SCHALLTECHNISCHE UNTERSUCHUNG

Schallimmissionsprognose

Bebauungsplan „Lerchenfeld-Nahversorgungszentrum
mit örtlicher Bauvorschrift“,
Bahnhofstraße in 38465 Brome

2.3 | 14.03.2024

ABBILDUNG 1: Auszug aus dem Bebauungsplan Windmühlenfeld

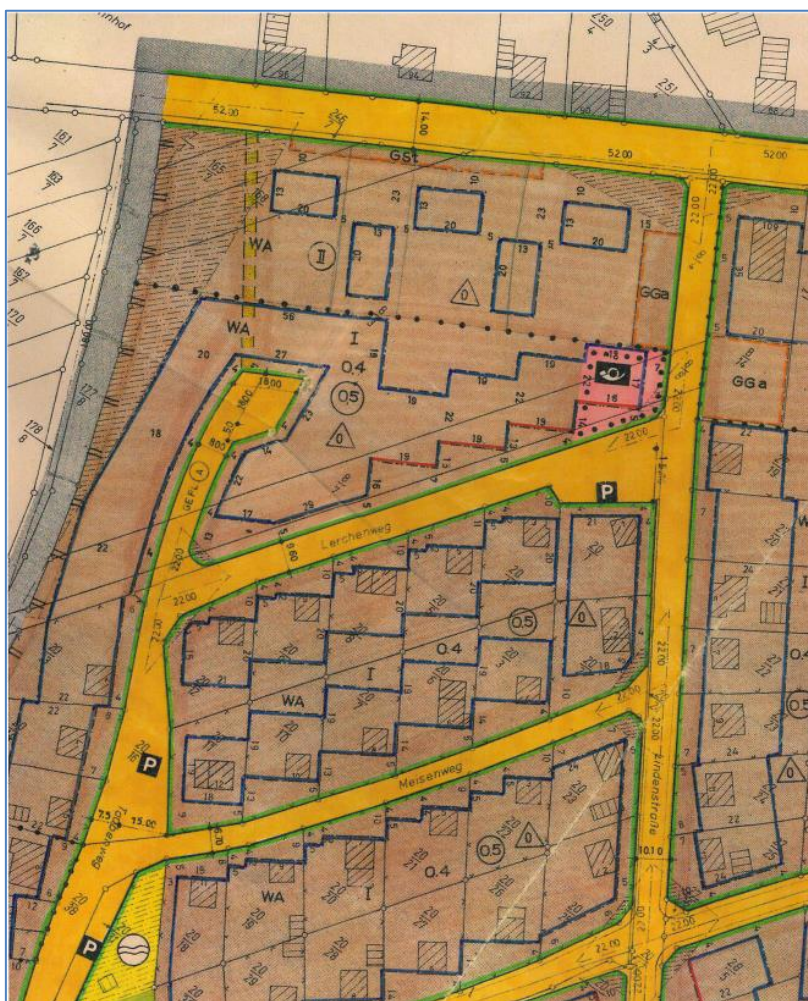
■ Ob das Grundstück der Antragsteller im Geltungsbereich eines Bebauungsplanes liegt, ist derzeit unbekannt. In der Begründung heißt es, dass die benachbarten Grundstücke im Geltungsbereich des Bebauungsplanes Nr. 18 liegen würden, welche für die Grundstücke WA-Gebiet festsetzt. Leider sind die Bauleitpläne der Antragsgegnerin nicht online abrufbar. Sollte für das Grundstück kein Bebauungsplan existieren, dürfte es sich um ein faktisches Reines Wohngebiet handeln.

Der Auszug aus dem Bebauungsplan „Windmühlenfeld Neu“ der Gemeinde Brome wurde uns durch den Auftraggeber zur Verfügung gestellt (sieh auch exemplarisch **ABBILDUNG 1**) und weist das Gebiet als allgemeines Wohngebiet im Sinne der BauNVO aus. Aus unserer Sicht ergeben sich damit keine Änderungen an der getroffenen Einstufung.

ABBILDUNG 2: Überlagerung des Bebauungsplans mit dem Lageplan der Anlage und den Modellschallquellen; unmaßstäblicher Auszug aus dem Berechnungsmodell (Bildschirmfoto)

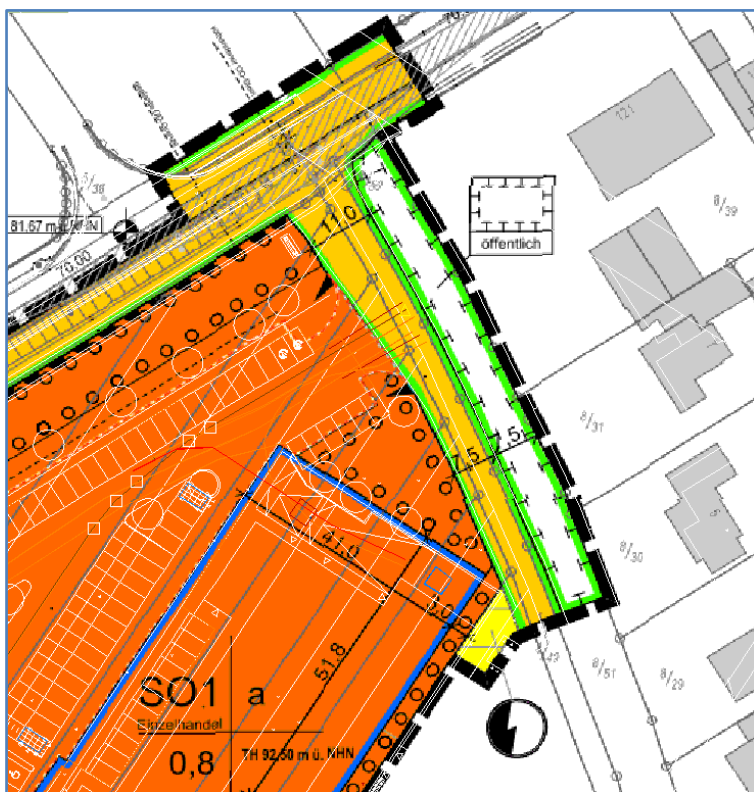
Das Gutachten berücksichtigt ferner nur die Fahrzeugbewegungen auf dem Betriebsgrundstück als Schallquellen (vgl. Bild 2 im Anhang). Auch dies ist fehlerhaft, da der Fahrverkehr über die Grundstücksgrenze hinaus bis weit in die Fahrbahn der öffentlichen Straße hinein als Schallquelle hätte digitalisiert werden müssen.

Die Fahrten wurden bis auf die Straße digitalisiert. Als Anhaltspunkt gilt hier der Übergang erfolgt, wenn die erste Achse den öffentlichen Verkehrsweg verlassen hat.

Die Aussage, dass die Fahrspuren ausschließlich auf dem Betriebsgrundstück betrachtet wurden ist nicht korrekt. Diese wurden mit einer Länge von 7 m im öffentlichen Verkehrsraum berücksichtigt. Zur Veranschaulichung ist in der **ABBILDUNG 2** eine Überlagerung aus dem Lageplan der Anlage, dem Bebauungsplan und den digitalisierten Fahrspuren aus dem Berechnungsmodell ausgewiesen.

ABBILDUNG 3: Lage der südlichen Windkraftanlagen (grüne Punkte) im Verhältnis zum Vorhaben (rote Umrandung), „Erneuerbare Energienkataster“ beim Regionalverband Braunschweig, webgis.regionalverband-braunschweig.de/

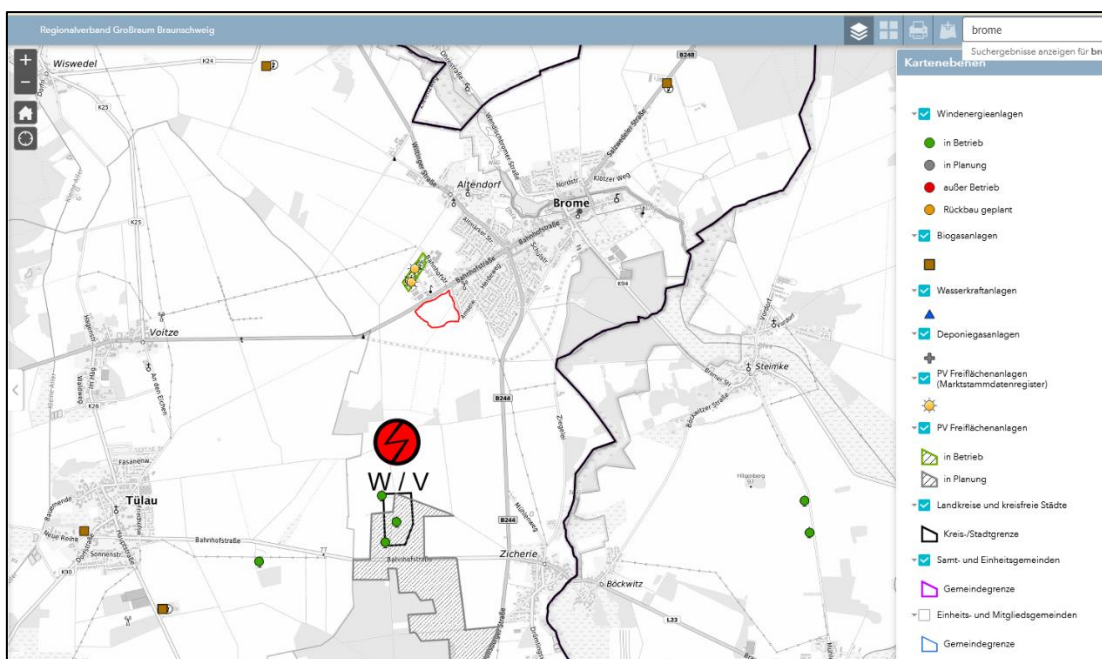
Die südlich gelegenen Windkraftanlagen, das Windkraftvorranggebiet sowie das nördlich gelegene Raiffeisengelände wurden bei der Bewertung der Vorbelastung nicht mitberücksichtigt.

Die südlich gelegenen Windkraftanlagen befinden sich 1,9 km bis 2,4 km entfernt von den Immissionsorten (siehe auch **ABBILDUNG 3**), eine relevante gewerbliche Vorbelastung ist hier nicht zu erwarten. Ein Windkraftvorranggebiet ist ebenfalls nicht zu betrachten, da sich neue und noch zu genehmigende Anlagen immer an die dann gegebene Bestandssituation anpassen müssen. Insofern müssen diese Windkraftanlagen die Einzelhandelsbetriebe als Vorbelastung mit aufnehmen, sofern das Nahversorgungszentrum tatsächlich im Einwirkungsbereich der geplanten Windkraftanlagen liegt.

ABBILDUNG 5: Auszug aus den textlichen Festsetzungen des Bebauungsplanes „Gewerbegebiet Am Bahnhof“

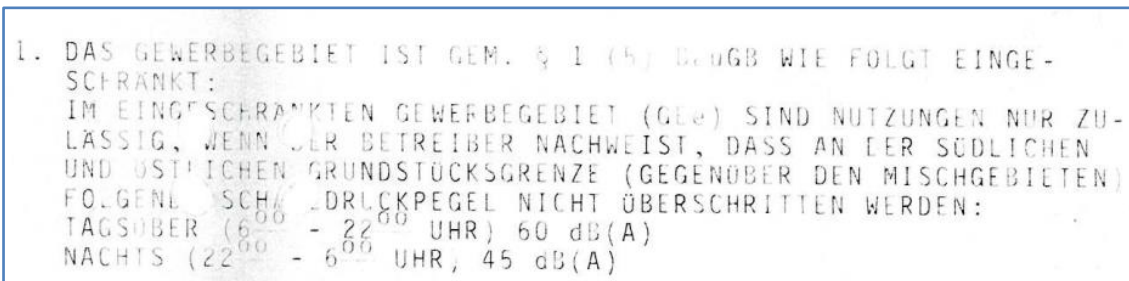
Mit V-IO01 wurde ein in den amtlichen Katasterplänen als Nebengebäude dargestellter Immissionsort betrachtet. Würde man hingegen die weiter entfernt liegenden Gewerbeflächen mitberücksichtigen, ergäben sich deutlich höhere Vorbelastungen an den Immissionsorten.

Gemäß dem Bebauungsplan „Gewerbegebiet Am Bahnhof“ soll der Nachweis an der Grundstücksgrenze (siehe **ABBILDUNG 5** bzw. **ABBILDUNG 6**) erfolgen und nicht an weiter entfernt liegenden Immissionsorten.
